Commission économique pour l'Europe**Comité des transports intérieurs****Forum mondial de l'harmonisation
des Règlements concernant les véhicules****173^e session**

Accord de 1958 :**Examen de projets d'amendements à des
Règlements existants, soumis par le GRSP****Proposition de complément 13 à la série 04 d'amendements
au Règlement n° 44 (Dispositifs de retenue pour enfants)****Soumis par le Groupe de travail de la sécurité passive***

Proposition de complément 13 à la série 08 d'amendements au Règlement n° 44 (Dispositifs de retenue pour enfants)

Figures représentant l'enfant attaché

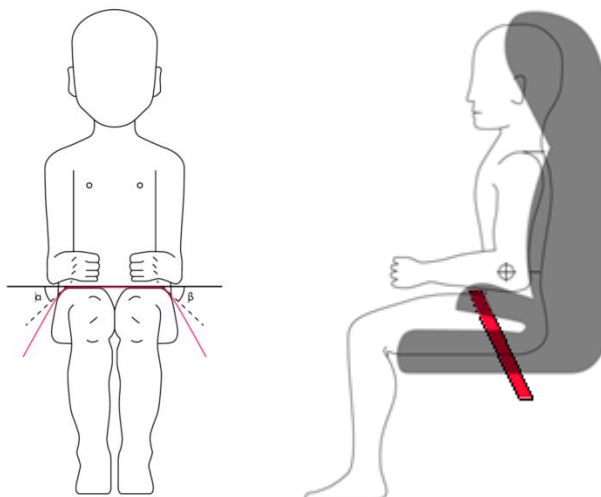
Paragraphe 6.2.2, modifier comme suit :

« 6.2.2 Tous les dispositifs de retenue comprenant une "sangle sous-abdominale" doivent guider physiquement celle-ci des deux côtés de telle sorte que les forces transmises par cette sangle soient supportées par le bassin. L'ensemble ne doit pas soumettre à des forces excessives les parties vulnérables du corps de l'enfant (abdomen, entrejambe, etc.).

Dans le cas des coussins et des coussins rehausseurs, la sangle abdominale de la ceinture de sécurité pour adulte doit être guidée physiquement des deux côtés de telle sorte que les forces qu'elle transmet soient supportées par le bassin. Cette condition doit être réalisée dès le moment où l'enfant est installé ; la ceinture de sécurité devant passer sur le haut de la cuisse, en touchant juste le pli cuisse-bassin. Les angles α et β entre la tangente selon laquelle la ceinture touche les cuisses et l'horizontale doit être supérieur à 10.
